DATE: 17/10/2011

PRODUIT:
HOTTE

MODIFICATION DU SYSTEME DE TELECOMMANDE

Produits concernés : DHD770GW, DHD770X, DHD776X, DHD780X, DHD782X, DHD786X, DHD784, DHD585XE1, DHD789X,

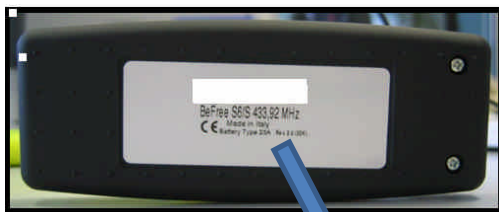
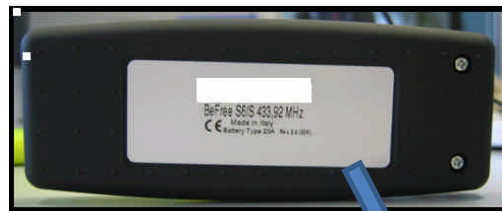
ANCIENNE VERSION
REFERENCE : 71x0791

NOUVELLE VERSION
REFERENCE : 71x0791

Produits concernés : DHG799, DHD784, DHD770GW, DHD770X, DHD776X, DHD780X, DHD782X, DHD786X, DHD585XE1, DHD789X, DHD781X, DHD783X

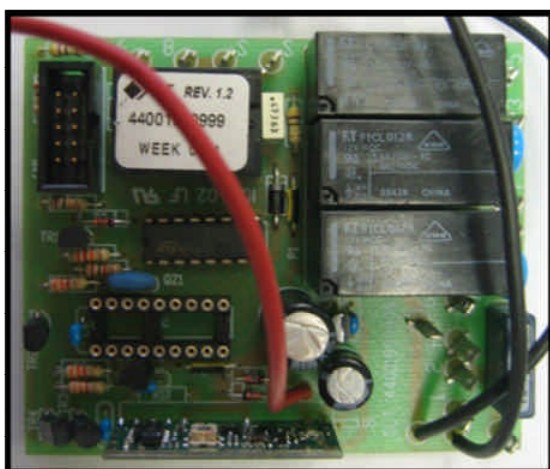
ANCIENNE VERSION
REFERENCE : 70X0738NOUVELLE VERSION
REFERENCE : 70x0738

Produit concerné : DHG799

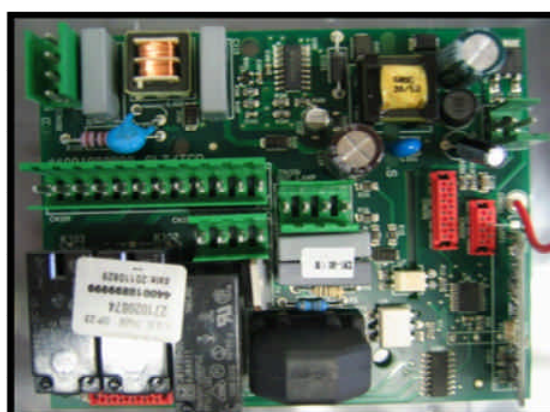
ANCIENNE VERSION
 REFERENCE : 72X6322
 + 72X6644 (CARTE ELECTRONIQUE)

NOUVELLE VERSION
 REFERENCE : AS6020130
